Projet de révision du règlement régional d'urbanisme

Avis d'Inter-Environnement Bruxelles

13 avril 2019

Figure 43: Effet de la suppression de la disposition visant à adapter la hauteur autorisée en fonction du dénivelé de la rue

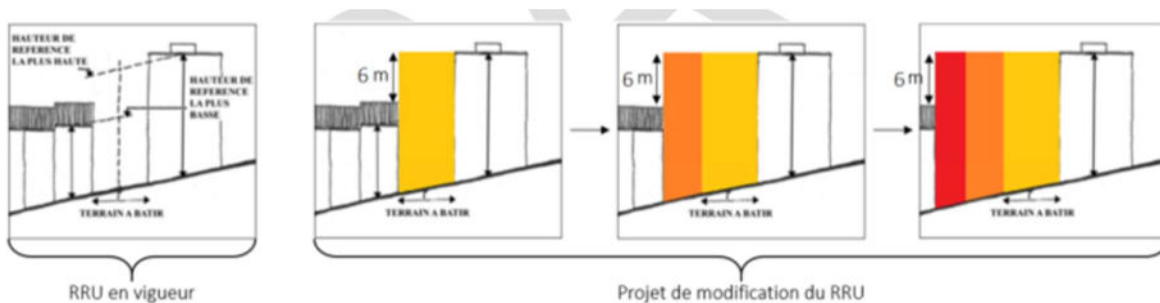
3. – La suppression de la disposition visant à adapter la hauteur des constructions en fonction du dénivelé d'une rue en pente (article 6 du Titre I) aura pour effet d'autoriser des constructions de gabarits plus importants en aval.

- la règle selon laquelle un raccord harmonieux doit être établi entre les constructions de hauteurs différentes. La suppression de cette disposition aura pour effet que les porteurs de projet, les architectes et les urbanistes tiennent moins compte de cet aspect lors de la conception de leur projet ;
- la règle applicable aux situations particulières de pente, selon laquelle les différences de hauteur résultant du dénivelé du sol doivent être prises en compte. Le projet de RRU permet de s'aligner sur l'immeuble le plus haut. Autrement dit, on ne tient plus compte du dénivelé du sol, comme c'est le cas dans le RRU actuel. La modification projetée du RRU aura pour effet d'autoriser des constructions de gabarits plus importants en aval et induira dès lors possiblement un effet négatif sur le paysage urbain des rues en pente.

* le maintien de la disposition visant à adapter la hauteur des constructions en fonction du dénivelé d'une rue en pente (v. l'actuel article 6, § 1^{er}, du Titre I).
